# **DODATEK Č. 1**

**„Obnova parku na Mírovém náměstí v Hodoníně“**

## Z M Ě N O V Ý L I S T

číslo: ZL č. 1

# SITUACE HOSPODAŘENÍ S DEŠŤOVOU VODOU - PROSTOR ZÁKLADNÍ ŠKOLY

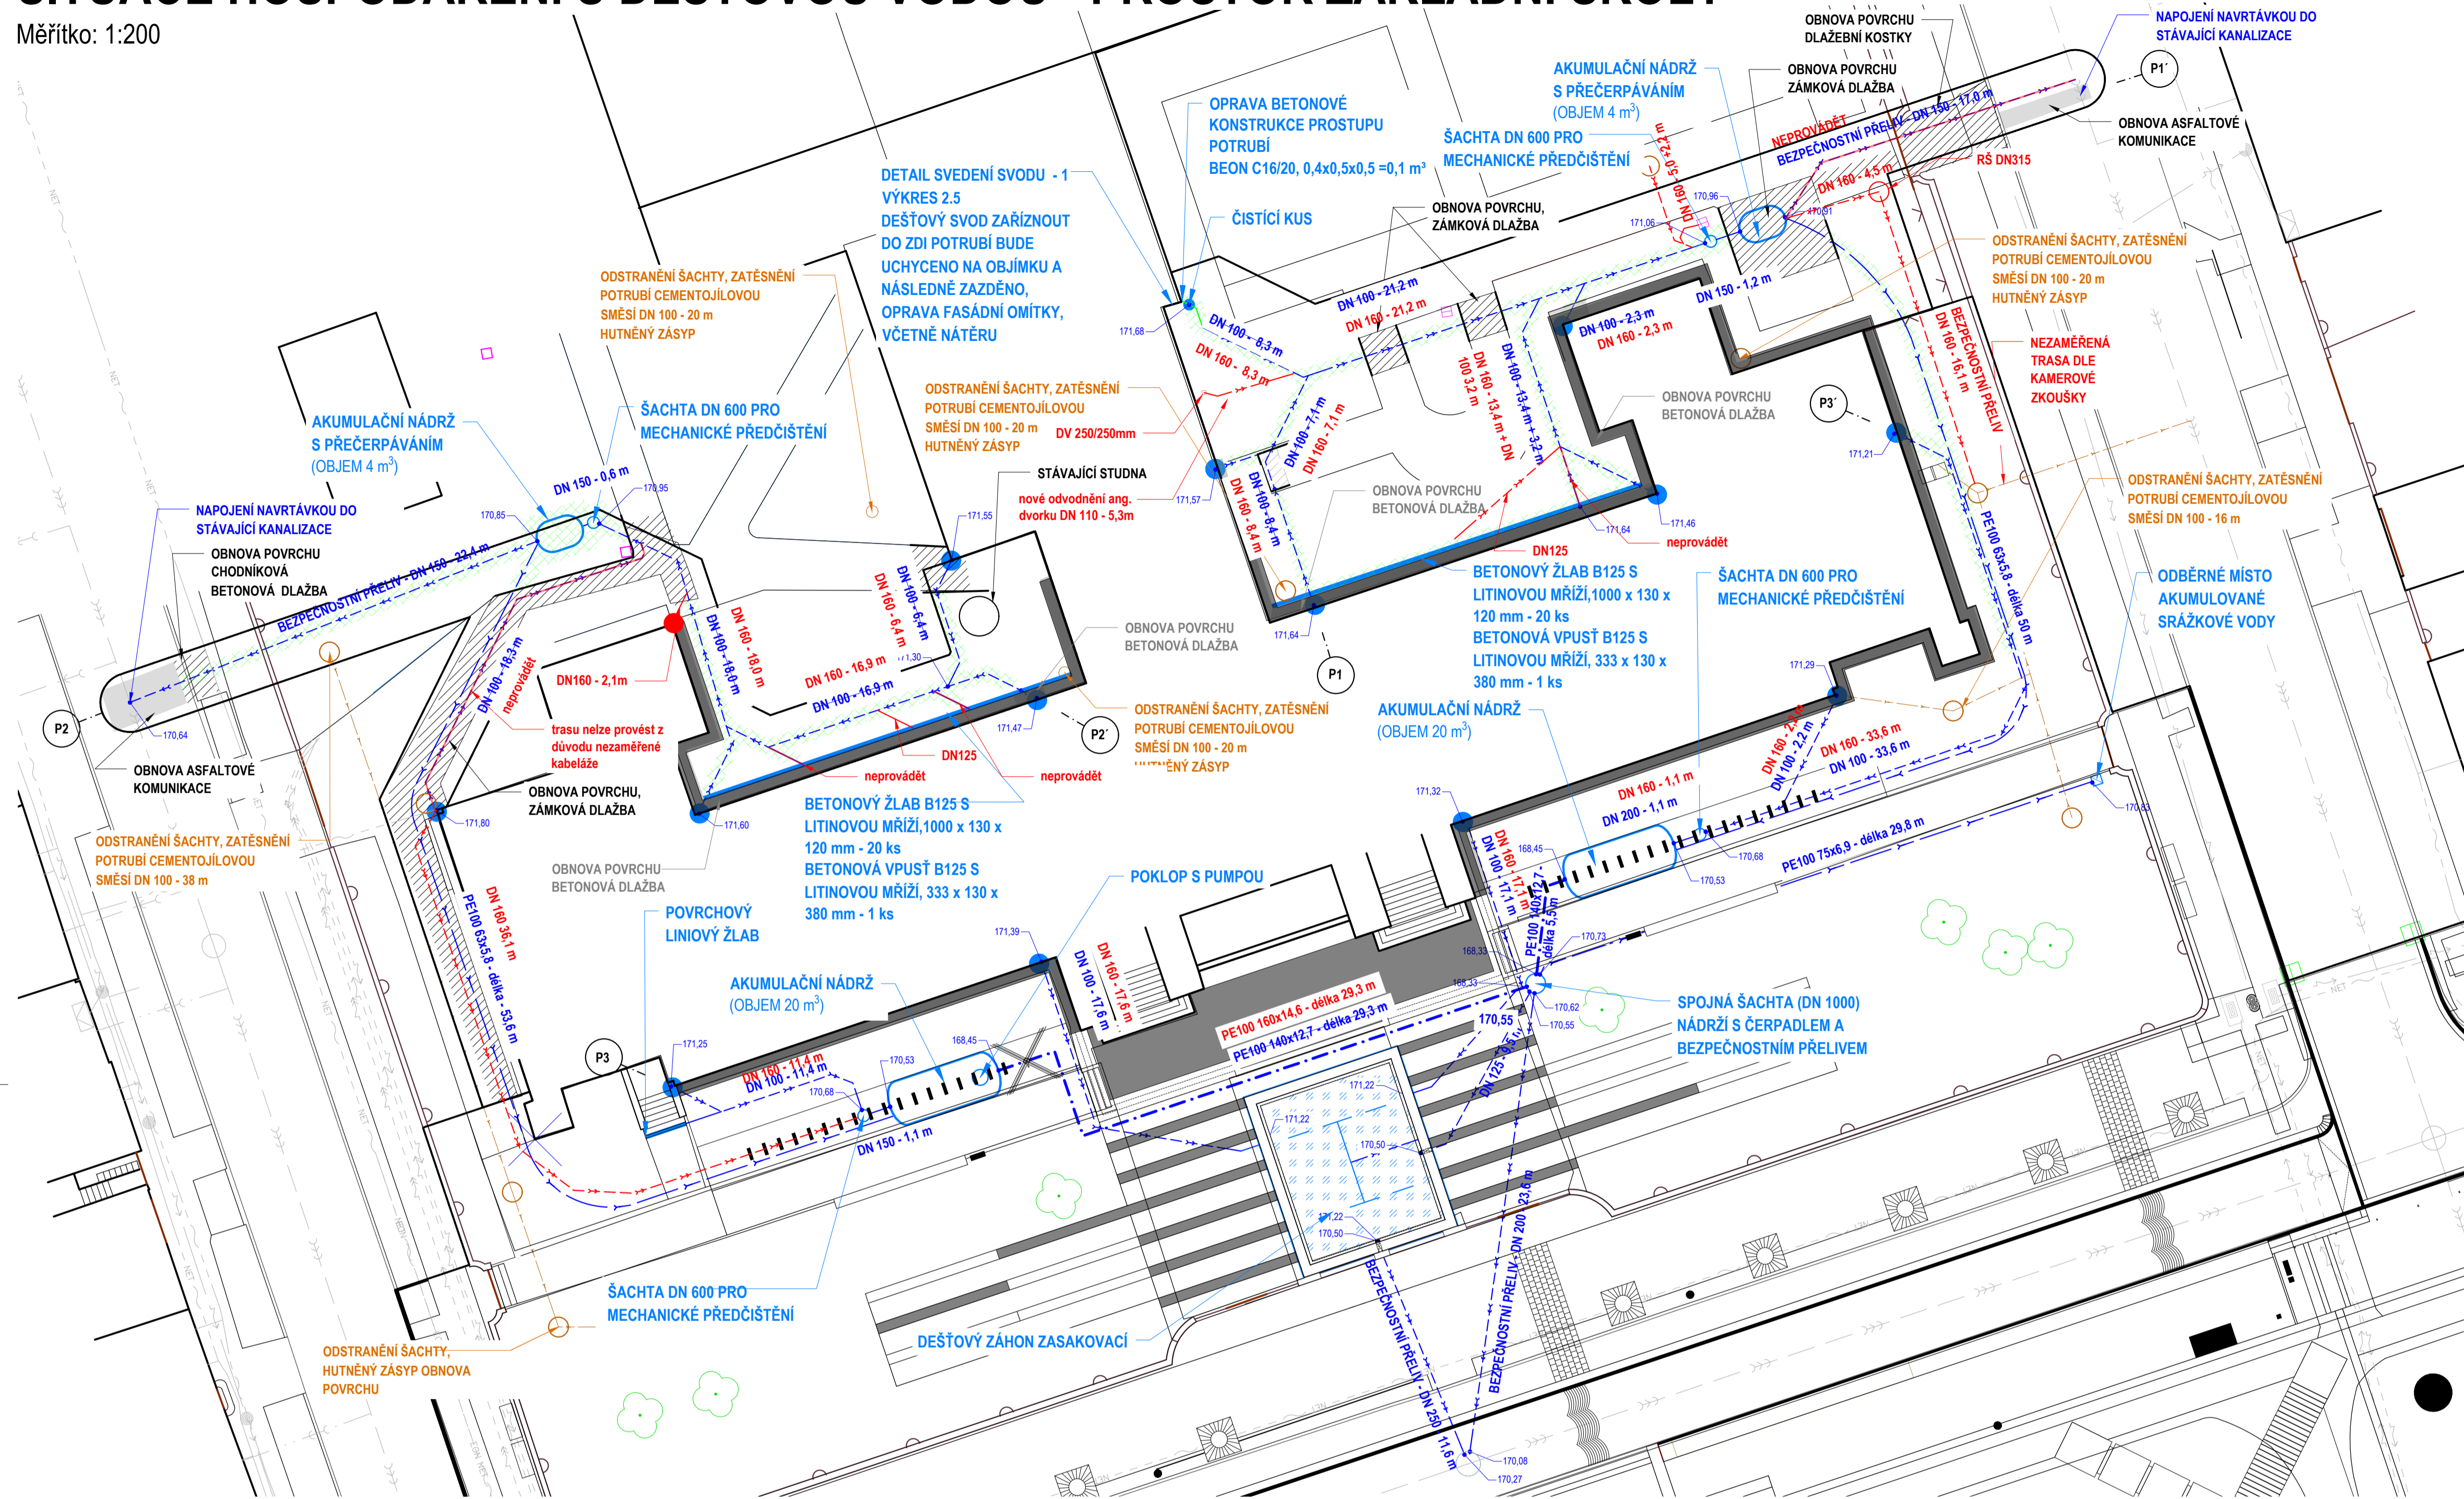
Původně navržené ležaté potrubí PVC DN 110 bude v okolí základní školy nahrazeno dle výkresu Situace hospodaření s dešťovou vodou - prostor základní školy revize 19.02.026 potrubím PVC DN 160.

V **pravé zadní straně** za školou nebude prováděn původně navržený bezpečnostní přeliv PVC DN 160, délky 17,0m. Nově bude proveden bezpečnostní přeliv z nově osazené revizní šachty RŠ DN 315, který bude zřízen z PVC DN 160 o délce 16,1m. Nově bylo navrženo odvodnění anglického dvorku z PVC DN 110 s osazením dvorní vpusť 250/250 mm.

V **levé zadní straně** za školou nelze z důvodu nezaměřené kabeláže provést trasu PVC DN 100, délky 18,3m. Odvedení dešťových vod ze svodu (171,80) bylo po revizi navrženo prostřednictvím PVC DN 160 v délce 36,1m přes šachtu DN 600 pro mechanické předčištění do původně plánované akumulční nádrže o objemu 20m<sup>3</sup>. Pod stávající odpadní koše v levé zadní části za školou bylo navrženo zřídit zámkovou dlažbu (2,31m<sup>2</sup>).

V **přední části před školou** bude nahrazeno propojení z PE 100 DN140x12,7 (délky 29,3m) mezi akumulční nádrží a spojnou šachtou nádrží (DN 1000) s čerpadlem a bezpečnostním přelivem potrubím PE 100 DN 160x14,6.

Jednotlivé délky dešťových kanalizací budou upraveny a provedeny dle skutečných potřeb uvedených v revidované situaci hospodaření s dešťovou vodou - prostor základní školy revize 19.02.026. V návaznosti na okapové chodníky budou provedeny svislé hydroizolace objektu základní školy profilovanou (nopovou) fólií HDPE s výškou nopů 8mm.

- došlo ke zvětšení dimenze gravitační dešťové kanalizace kolem objektu školy z DN100 na DN160
- na pravé straně za školou bylo změněno trasování bezpečnostního přepadu z akumulační nádrže, původní délka 17,0 m byla změněna na 16,1 m, byla přidána nová RŠ DN300, bylo navrženo odvodnění anglického dvorku potrubím DN1100 a vpustí 250/250

- na levé straně budovy za školou byla z důvodu kolize s kabelovými trasami rozvodů elektrické energie změněna trasa kanalizace od dešťového svodu, původní délka 18,3 m byla změněna na 36,1 m, potrubí bude zaústěno do filtrační šachty na přítoku do akumulační nádrže 20 m<sup>3</sup>; bylo přidáno zaústění dalšího dešťového svodu na rohu budovy, na konci okapového chodníku; pod stávající odpadní koše v levé zadní části za školou bylo navrženo zřídit zámkovou dlažbu (2,31m<sup>2</sup>)

- v přední části před školou bude nahrazeno propojení z PE DN140x12,7 (délky 29,3 m) mezi akumulační nádrží a spojnou šachtou s čerpadlem a bezpečnostním přelivem potrubím PE DN 160x14,6

- podél okapových chodníků kolem budovy školy bude provedena svíslá hydroizolace obvodové zdi novou fólií HDPE výšky nopů 8 mm
- Výše popsané změny neovlivní funkčnost stavby a bude zachována koncepce technického řešení.

**Potrubí**

Při provádění nového okapového chodníku, bylo zjištěno, že budova základní školy v podstatě nemá spojitou plně funkční svislou hydroizolaci. Tato skutečnost nebyla známa, jelikož dle informací GP chybějící souvrství nepůsobí stavbě poruchy, které by byly známy. V rámci prováděných prací bylo navrženo zabudování doplňkové izolace, formou nopové folie, která za vynaložení malých finančních prostředků může omezit negativní působení vody na spodní stavbu školy v budoucnu.
